- con avviso del 23 maggio 2023, codice procedura MASE-2023-93273 stata avviata la **procedura di valutazione di impatto ambientale (V.I.A.)** di competenza nazionale (artt. 20 e ss. del decreto legislativo n. 152/2006 e s.m.i.) relativa al **progetto di realizzazione di una centrale eolica denominata Orbetello** da parte di **Apollo Wind s.r.l.** (sede in Bolzano, Via della Stazione n. 7) in località varie, Comune di **Orbetello** (GR);

OSSERVAZIONI

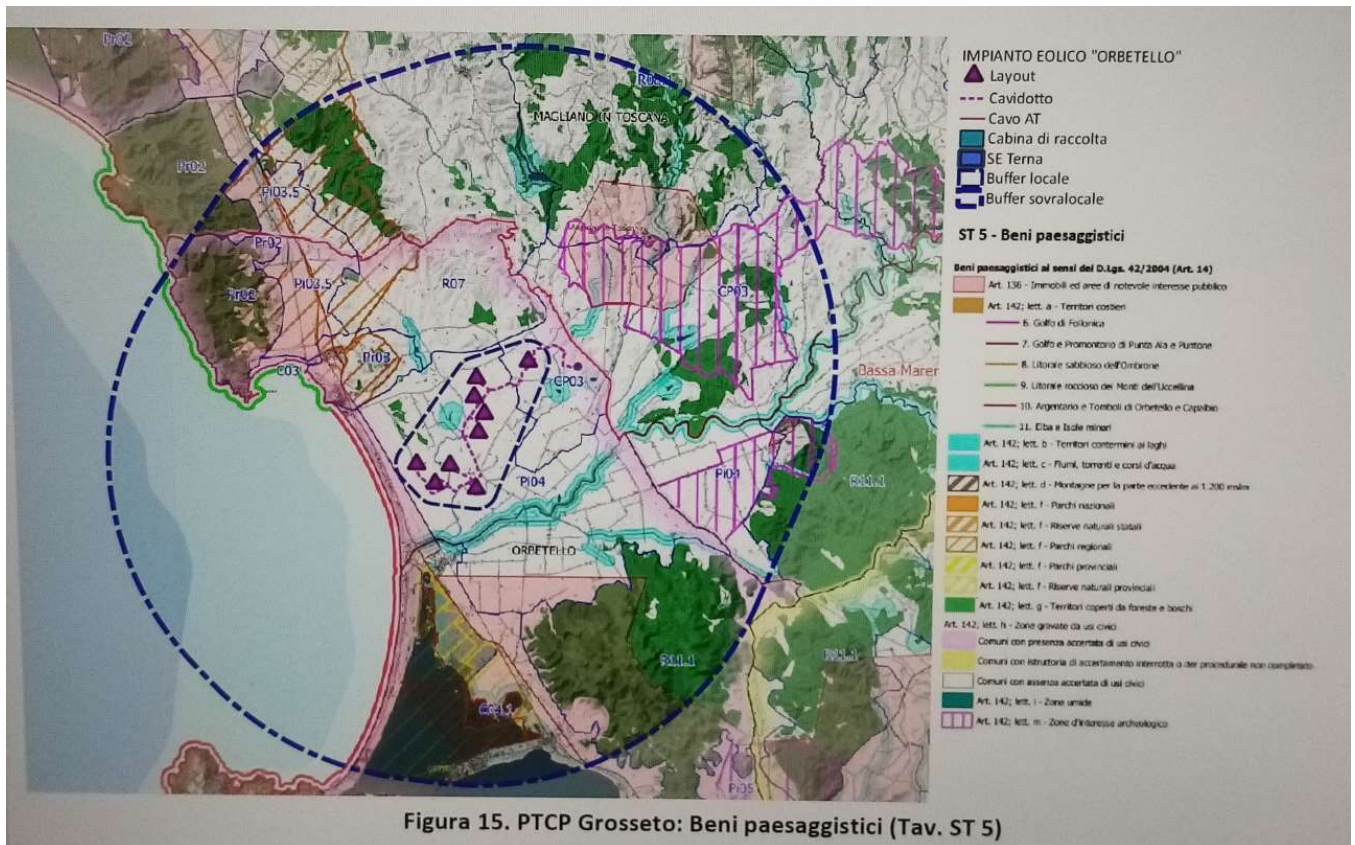
- l'ampia area individuata ai fini del progetto di centrale eolica risulta interessata da numerosi **ambiti tutelati con vincolo culturale e/o con vincolo paesaggistico**, ai sensi e per gli effetti di cui agli artt. 10 e ss. e 136 e ss. del decreto legislativo n. 42/2004 e s.m.i.); come riconosciuto dallo stesso Soggetto proponente (vds. relazione generale, punto 4.3):

Detta **fascia di rispetto** risulta, quindi, nel caso di specie **estesa tre chilometri dal limite delle zone tutelate con vincolo culturale** (artt. 10 e ss. del decreto legislativo n. 42/2004 e s.m.i.) **e/o con vincolo paesaggistico** (artt. 136 e ss. e 142 del decreto legislativo n. 42/2004 e s.m.i.). In ogni caso, **la visibilità di detti aerogeneratori alti oltre 200 metri sarebbe ben presente in tutta l'area;**
